SERVICE INFO – INA 0138

Натяжной ролик 531 0851 10

Модификации

Рисунок 1: 531 0777 10 – натяжной ролик прежней конструкции (979743)

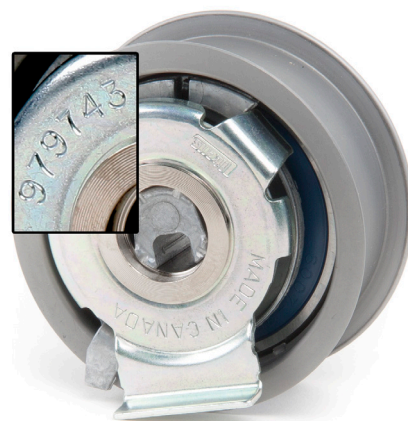
В результате модификации, натяжитель 531 0851 10 заменяет натяжитель 531 0777 10.

Единственным визуальным различием является номер, выштампованный на задней поверхности ролика (см. рис. №1 и №2).

Установка натяжного ролика с номером 979743 вместо 979830 не разрешается!
